Gmina Trąbki Wielkie

ZP.271.3.2024/42

ODPOWIEDZI NA PYTANIA WYKONAWCÓW – NR 3
(pytania nr 19-23, 25-29, 31, 37-42, 44-50, 53-70, 72-94, 98-109)

dotyczy: postępowania pn. Rozbudowa oczyszczalni ścieków komunalnych w Trąbkach Wielkich,
nr postępowania ZP.271.3.2024.

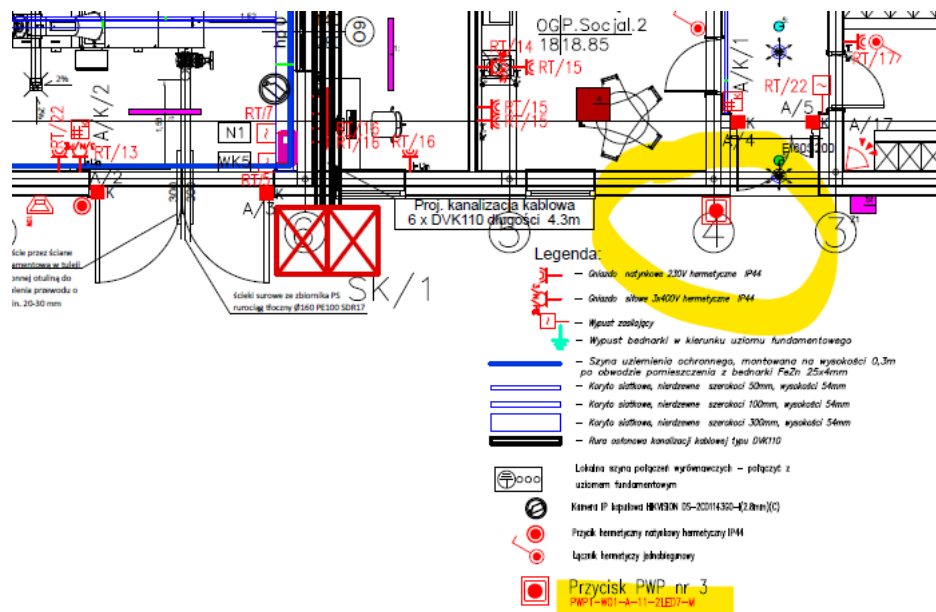
Pytanie nr 104: Prosimy o udostępnienie projektu SZR z wyłącznikiem PPOŻ uzgodnionego przez rzeczoznawcę PPOŻ. Gdzie ma być umieszczony element uruchamiający i sygnalizacyjny? Ponieważ powyższe rozwiązanie nie jest rozwiązaniem standardowym i certyfikowanym przez CNBOP prosimy o udostępnienie dokumentacji jednostkowego dopuszczenia przeciwpożarowego wyłącznika prądu.

Odpowiedź: Jednostkowe dopuszczenie wykonuje się dla konkretnych wyrobów budowlanych, dokumentacja projektowa nie może narzucać takowych więc dopuszczenie jednostkowe należy sporządzić na podstawie urządzeń zabudowanych w układzie SZR. Poniżej lokalizacja przycisku PWP:
